Tvedestrand kommune - Reguleringsplan for Lyngmyr barneskole - Varsel om oppstart

Uttalelse til oppstart av reguleringsplanarbeid for Lyngmyr skole gnr/bnr 59/21 i Tvedestrand kommune

Reguleringsplan – melding – Lyngmyr skole – Tvedestrand kommune

Innspill til oppstart av reguleringsplan for Lyngmyr skole, gnr 59 / bnr 21 m.fl. i Tvedestrand kommune

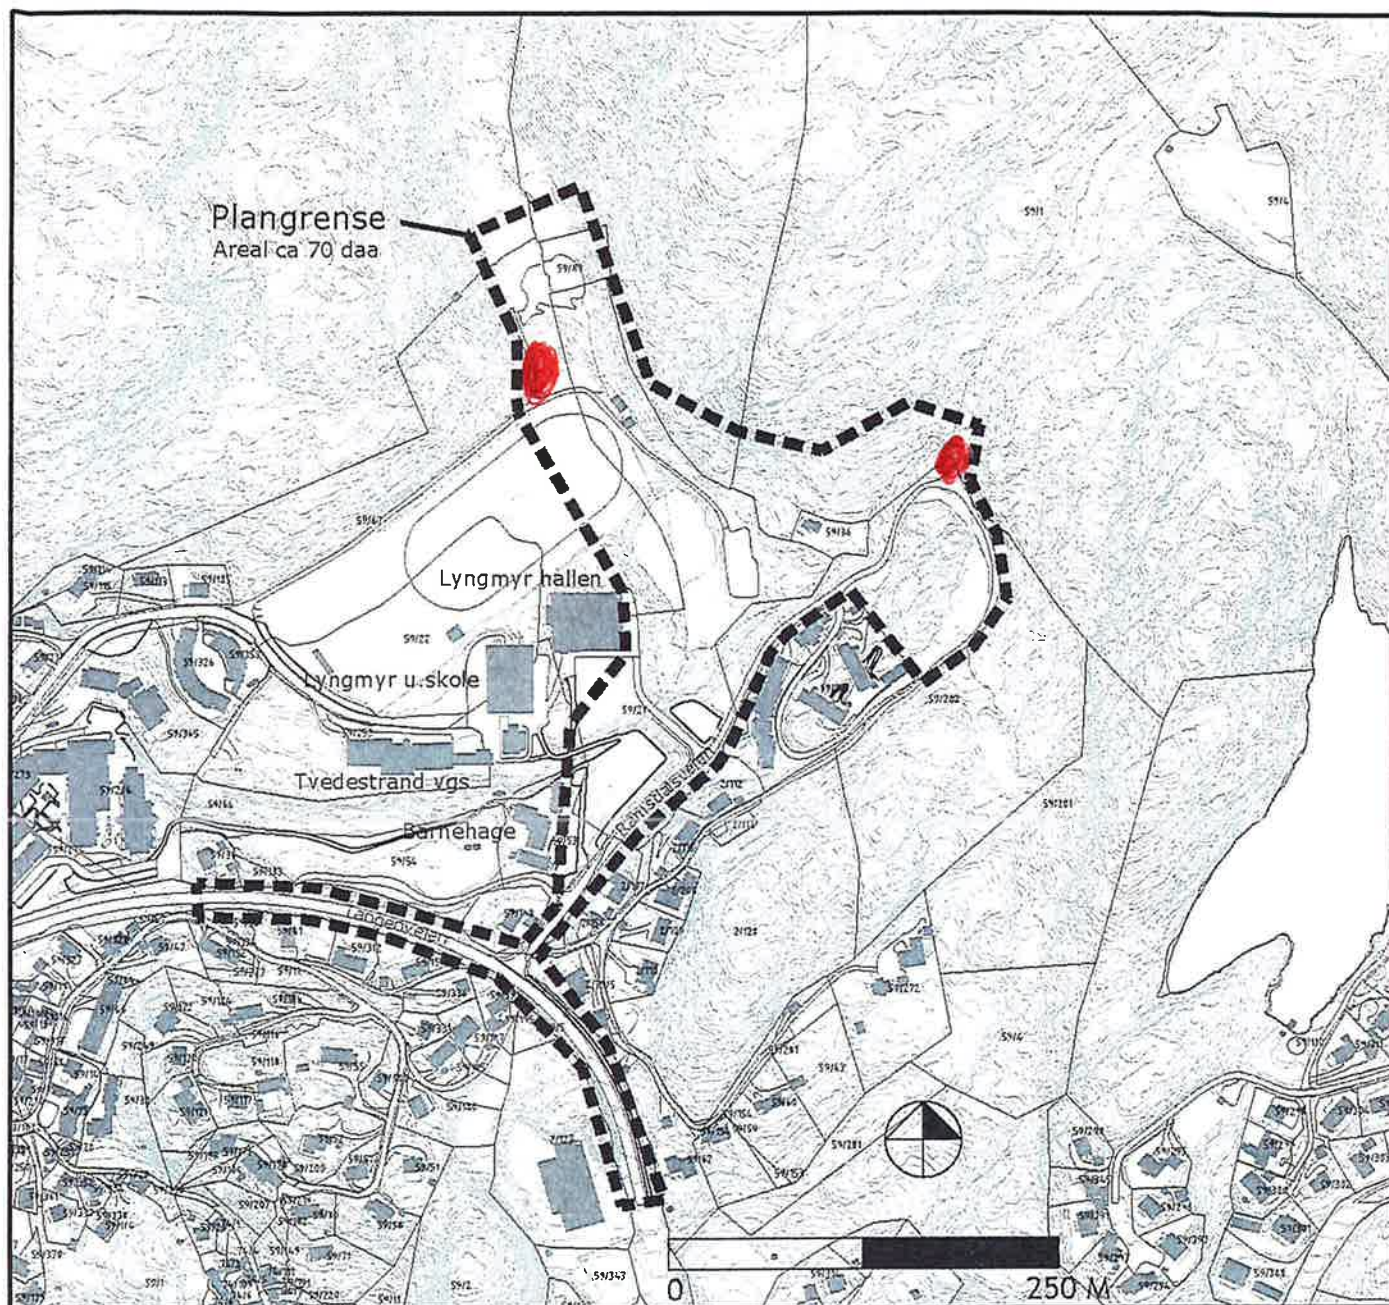
Det finnes to leveringsplasser for tømmer innenfor planområdet, markert med rødt på vedlagte kart. Disse fungerer som leveringsplass / opplastingsplass for tømmervogntog for tømmer som blir drevet på bakenforliggende arealer. Det er viktig at planen legger til rette for at disse funksjonene kan opprettholdes.
